## Ministero della Transizione Ecologica

### OGGETTO: [ID: 5846] “Miglioramento infrastrutturale del porto turistico di Amantea”. Valutazione Preliminare ai sensi dell’art. 6, c. 9, del D.Lgs. 152/2006. Nota Tecnica

Figura 3– Intervento A - planimetria di progetto

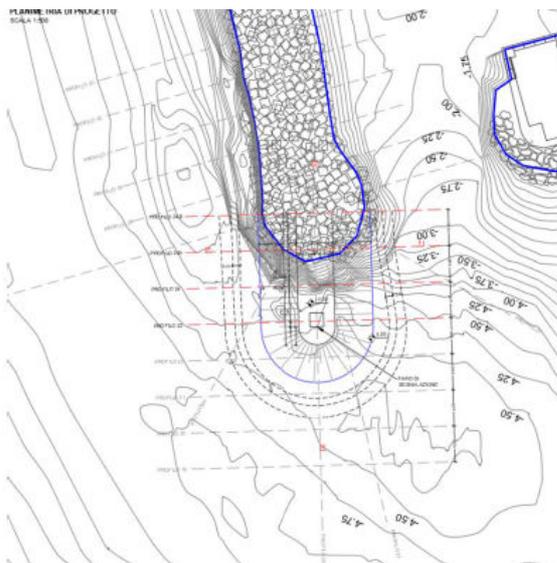
Per la messa in sicurezza dell'imboccatura portuale il progetto prevede il prolungamento della diga foranea di sopraflutto, sempre a gettata, previo salpamento dei massi esistenti del riccio di testata del molo e l'esecuzione di uno escavo di bonifica dei fondali d'impronta del prolungamento.

Il prolungamento sarà costituito da un nucleo interno in pietrame, sormontato da uno strato filtro con scogli da 1-3 t e dalla mantellata costituita da massi artificiali tipo Antifer 28,2 t della stessa dimensione di quelli costituenti la mantellata esistente. Essi presentano, nella base maggiore un'area di 4.54 mq (lato 220x220 cm) con una larghezza dello scasso di 43.0 cm. Nella base minore, invece, l'area è di 3.94 mq (lato 208x208 cm) con una larghezza dello scasso di 49.0 cm. L'altezza complessiva del masso artificiale adottato è di 201.0 cm.

- con riferimento alla fase di esercizio, non si possono escludere impatti ambientali attribuibili alla maggiore funzionalità del Porto ed il conseguente incremento di fruizione dello stesso (cfr. incremento di produzione rifiuti, incremento di rumore e vibrazioni, occupazione permanente di area a mare per posa in opera di nuova scogliera emersa (prolungamento diga foranea)).

Figura 4 – Intervento B – caratterizzazione dei sedimenti

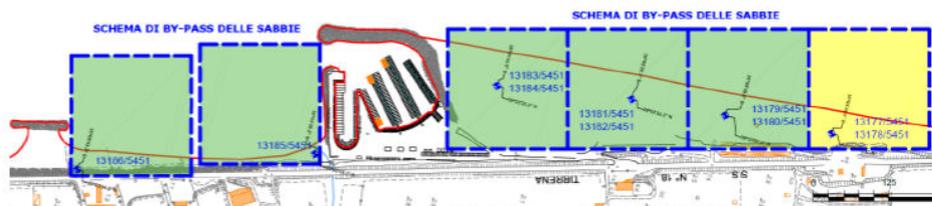
A tal fine il proponente evidenzia che è stata eseguita una campagna di caratterizzazione suddividendo le aree interessate in n.4 celle di prelievo dei sedimenti a monte del Porto e n. 2 celle di versamento degli stessi a valle del Porto come rappresentato in figura.

Le celle analizzate sono risultate tutte utilizzabili per ripascimento ad esclusione della cella più a Nord che è stata esclusa.

- in merito all'intervento di by-pass dei sedimenti, il materiale prelevato avrà un volume pari a 110.000,00 m<sup>3</sup>;
- le attività di cantierizzazione per gli interventi oggetto di valutazione sono assimilabili a quelle di un cantiere di medie/grandi dimensioni, con particolare riferimento alla produzione di rifiuti e scarti, al consumo di risorse quali energia, all'emissione di sostanze tossiche e nocive in atmosfera, al rumore e alle vibrazioni prodotte;
